**INFORME N° 001-SEYEV-GADML-2025-AA**

Loreto, 16 de enero del 2025

**ASUNTO:** "CONSTRUCCIÓN DE LA CASA TALLER PARA LA ASOCIACIÓN DE MUJERES SARA WARMÍ, COMUNIDAD CENTRO HUINO, PARROQUIA PUERTO MURIALDO, CANTÓN LORETO, PROVINCIA DE ORELLANA"

**LE SIN NOMBRE 2**

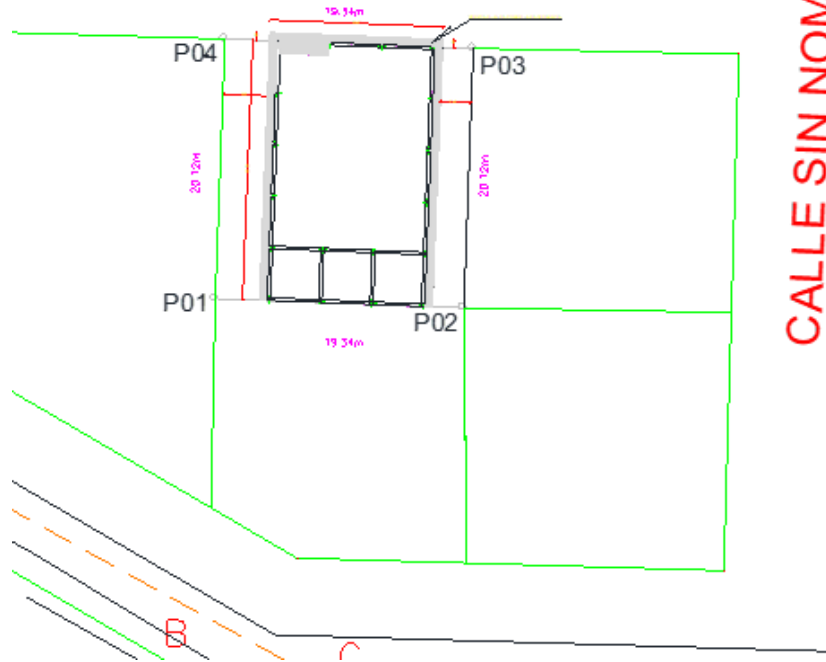
Se retoma la implantación del diseño original y se realiza unos pequeños cambios modificadorios únicamente en los siguientes ambientes o espacios que se tienden a ser reducidos como son:

- La implantación general tiene un adosamiento al colindante en la parte posterior lógicamente se reubica las ventanas para tener una mejor ventilación interna de los ambientes interiores existentes, la vereda posterior no se construye.
- La implantación general y sus ejes estructurantes se implantan dentro de la línea de fábrica que tiene una medición de 20.12 mts, de largo en cuanto a la vereda se construirá fuera línea de fabrica la misma que será de servicio público por lo tanto la construcción está sobre línea de fábrica según planimetría adjunta.
- El baño se realiza una pequeña modificación por el adosamiento al colindante pero las medidas internas y diseño se mantienen.

**SIN NOMBRE 2**

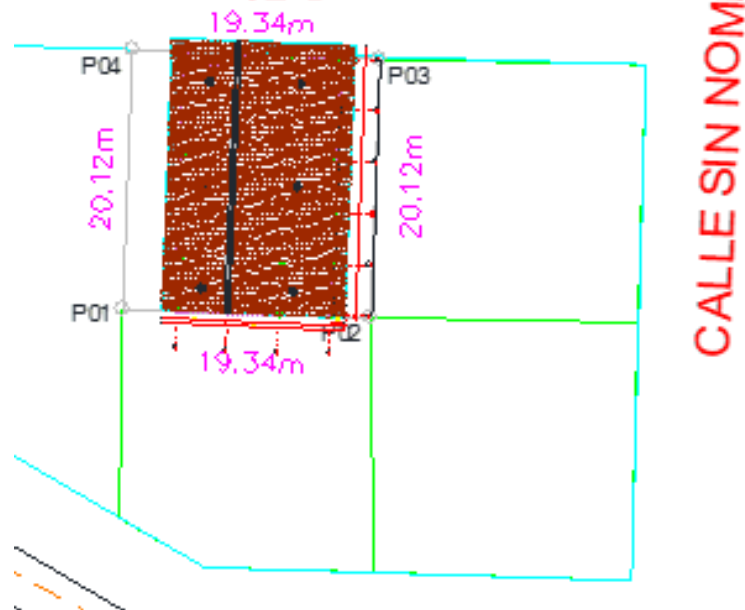
- La implantación general con cubierta tiene un volado de 1.00 metro sobre línea de línea de fábrica que según normativa el volado es autorizado.
